RENESAS TECHNICAL UPDATE

製品分類	MPU & MCU	発行番号	TN-V85-A035A/J	Rev.	第1版
題名	誤記訂正 電気的特性 バス・タイミング		情報分類	技術情報	
適用製品	V850ES/FJ3、V850ES/FJ3-N シリーズ V850ES/FK3、V850ES/FK3-N シリーズ	対象ロット等	関連資料	適用製品のユーザーズ・マニュアル およびデータシート	
		全ロット

下記 3. 適用製品 に記載の製品のユーザーズ・マニュアル及びデータシートのバス・タイミングに関する記載で誤記がありましたので、以下のとおり訂正致します。

図 10-9 タイミング：アドレス・セットアップ/ホールド・ウエイト挿入時のライト (バス・サイズ：16 ビット)

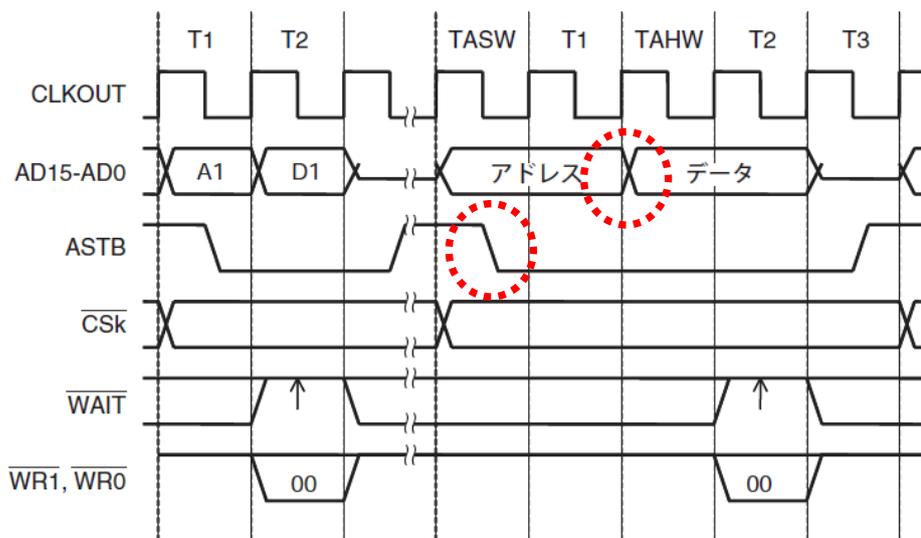
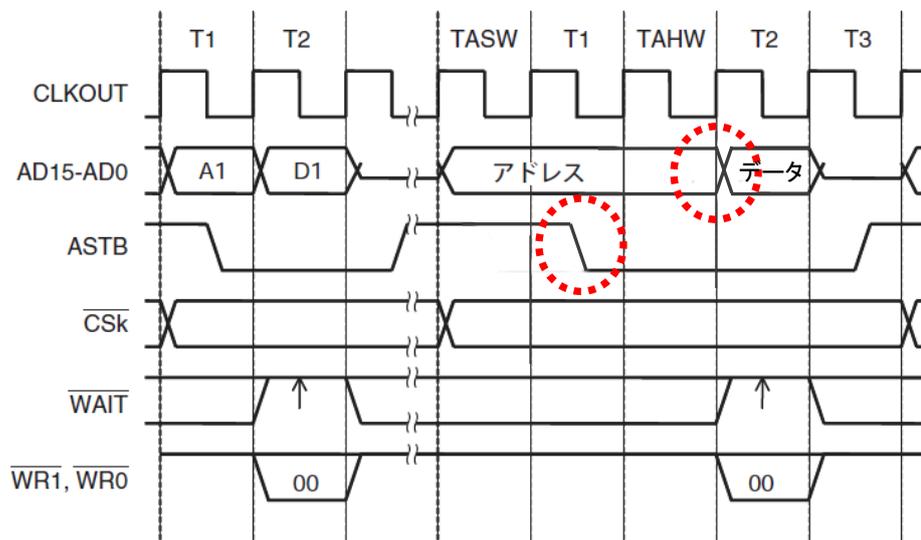
訂正は、ユーザーズ・マニュアルの外部デバイス・インターフェース・タイミングの説明図になります。

誤：

↓
正：
